製品分類	MPU & MCU	発行番号	TN-MC*-A024A/J	Rev.	第1版
題名	RZ/A1L グループ 電源投入・切断シーケンスの制約について		情報分類	技術情報	
適用製品	R7S721020VLFP/R7S721020VCFP/ R7S721022VCFP/ R7S721021VLFP/R7S721021VCFP/ R7S721023VCFP/ R7S721020VCBG/R7S721022VCBG	対象ロット等  全ロット	関連資料	RZ/A1L グループ ユーザーズマニュアル ハードウェア編 (R01UH0437JJ0100 Rev.1.00)

45.2 章に下記を記載しています(抜粋)。

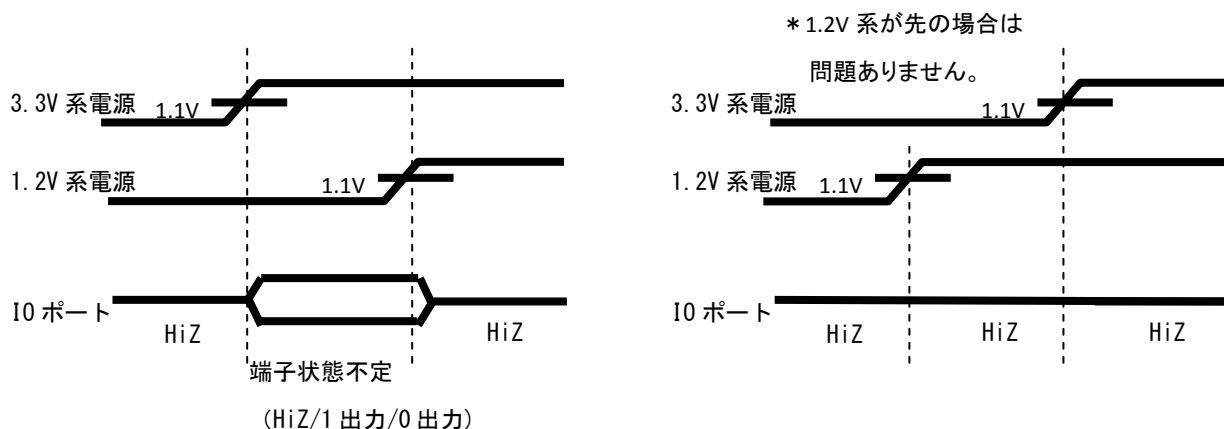
「1.2V 系電源 (Vcc、PLLvcc、USBAVcc、USBDVcc、USBVcc) と 3.3V 系電源 (PVcc、AVcc、USBAPVcc、USBDPVcc) の投入・切断順序はどちらが先でも問題ありません。」

この電源投入・切断シーケンスについて、以下の制約があります。

3.3V 系電源 (PVcc、AVcc、USBAPVcc、USBDPVcc) を 1.2V 系電源 (Vcc、PLLvcc、USBAVcc、USBDVcc、USBVcc) より先に投入した場合、1.2V 系電源が 1.1V に到達するまで入出力端子の端子状態が不定となります。

- ・ 周辺 LSI が動作している状態で、RZ/A1L のみが電源 ON/OFF するようなシステム構成の場合、RZ/A1L が電源 ON した際に、予期しない不定の出力パルスが、システムの誤動作を引き起こす場合があります。

- ・電源投入時に入出力端子が不定出力し、それによってシステム全体が誤動作を引き起こす可能性がある場合は、1.2V系電源を3.3V系電源と同時か先に投入してください。
- ・電源切断時も同様に、上記が問題となる可能性がある場合は、3.3V系電源を1.2V系電源と同時か先に切断してください。また、1.2V系電源を先に切断する場合は、ユーザーズマニュアルに記載の通り、TRST端子をLowレベル、かつRES端子をLowレベルにしてください。
